## Detaljplan Dp 1989 för del av fastighet Västerås 3:12, mottagningsstation, Finnslätten, Västerås

### SAMRÅDSREDOGÖRELSE

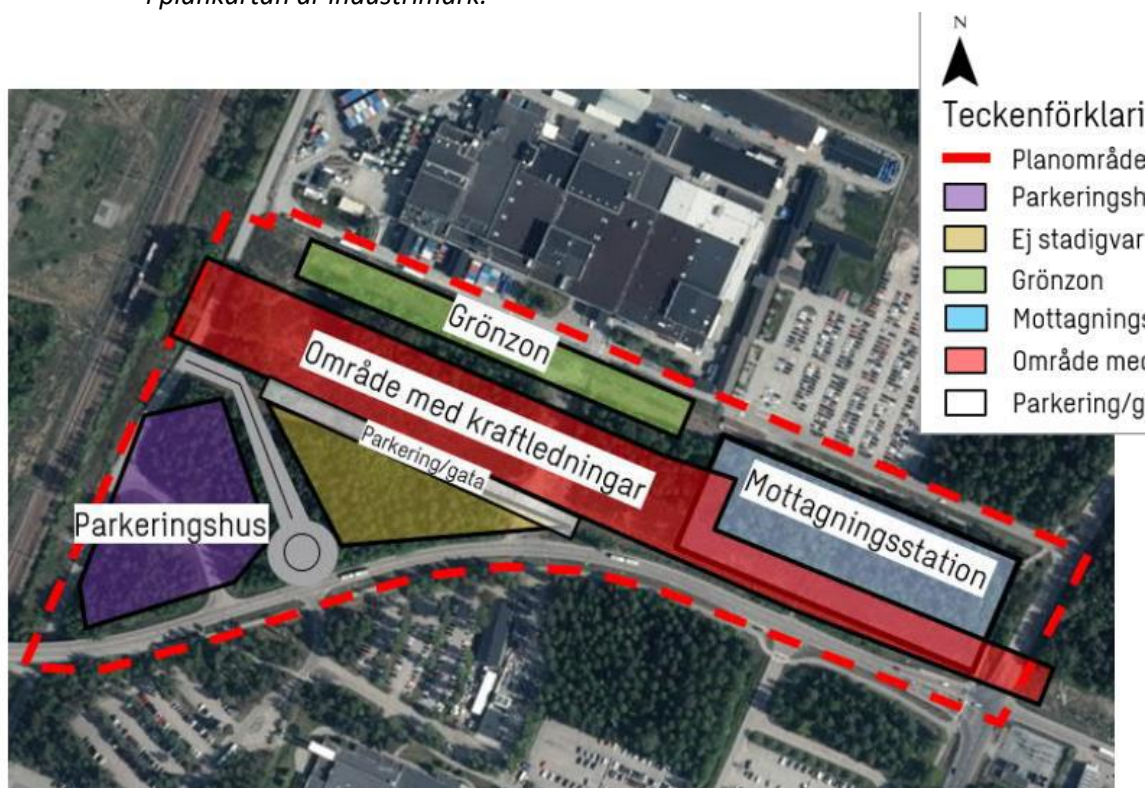
Markanvändningen i den norra delen av området har ändrats jämfört med markanvändning i dagvattenutredningen (grönyta har planlagts för industrimark). Om ytan hårdgörs kommer den erforderliga fördröjningsvolymen att öka och det måste säkerställas att dammen har tillräcklig kapacitet för att ta emot och fördröja det ökade flödet.

Den nedre bilden är från dagvattenutredningen, där man räknat på grön zon där det i plankartan är industrimark.

I dagvattenutredningen föreslås ett svackdike för att avleda dagvatten från mottagningsstationen till den torra dammen och för att avleda skyfall. Var hamnar diket? Hamnar det där det nu planlagt för industrimark? Finns det risk att svackdiket och kraftledningen kolliderar, att svackdiket planeras där det är för trångt? Enligt dagvattenutredningen ska svackdiket vara 4,6m brett för att kunna leda bort ett 100-årsregn.

ME Vatten AB: Markanvändningen har inte ändrats i planförslaget jämfört med vad som presenteras i dagvattenutredningen. Området planläggs som J industri för att det kommer bli kvartersmark men med prickmark som innebär att ingen bebyggelse kommer finnas. Ytan kommer inte hårdgöras då kommande fastighetsägare har för avsikt att använda ytan som insynsskydd till skyddsobjektet norrut. Bestämmelsen n<sub>1</sub> på plankartan ser till att det ska finnas gröna ytor. Kommunen har för avsikt att leda allt vatten som kommer från mottagningsstationens yta genom ett svackdike och genom naturmarken. Efter samrådet har dagvattenutredningen uppdaterats och svackdiket flyttades söder om mottagningsstationen. Det kollideras inte med kraftledningen, erforderligt skyddsavstånd finns.

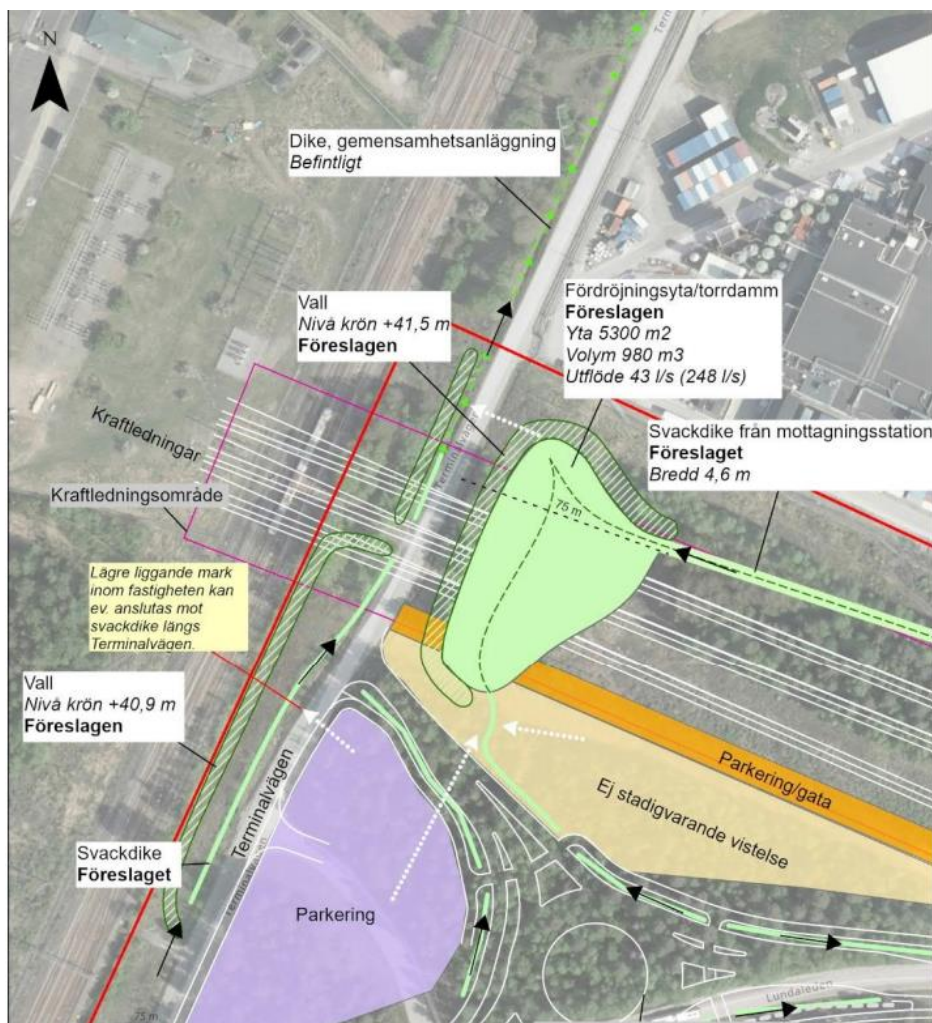
I planbeskrivningen under rubriken kraftledning på sidan 23 framgår att dike/vägren/körbana/GC-väg får placeras närmare än 3 meter till luftledningens stolpar. Enligt Vattenfall Eldistributions riktlinjer ska det vara minst 10 meter till väg/GC-väg. Dock har det förts diskussioner mellan Vattenfall Eldistribution och kommunen om att väg och dike får placeras 3 meter från stolpe med förutsättningen att det sätts på pååkningskydd.

*Plankartan tillåter en dagvattendamm under befintliga samt kommande luftledningar. Ett anläggande av dagvattendamm får inte medföra försämring av markförhållandena i ledningsgata. Schaktmassor eller liknande som förändrar marknivån får inte placeras i ledningsgatan.*

*Drift och underhållsarbeten för luftledningen får inte försvåras. Stolpar med tillhörande stag och jordlinor får inte påverkas av anläggande av dagvattendamm eller dikning i närheten av en luftledning. Vanligtvis brukar de första fem spannen ha medföljande jordlina och detta bör samordnas med Vattenfall Eldistribution och ändras så jordlinorna inte ligger i dagvattendammen.*

**Kommentar:** I planbeskrivningen under rubriken Olycksrisker och skyddszoner> Kraftledningen förtydligas texten om avstånd till dike/vägen med enligt Vattenfalls kommentar.

När det gäller bekostnad av eventuella skyddsåtgärder kompletteras planbeskrivningen enligt Vattenfalls kommentar under rubriken Genomförandebeskrivning>Ekonomiska frågor> Kostnader
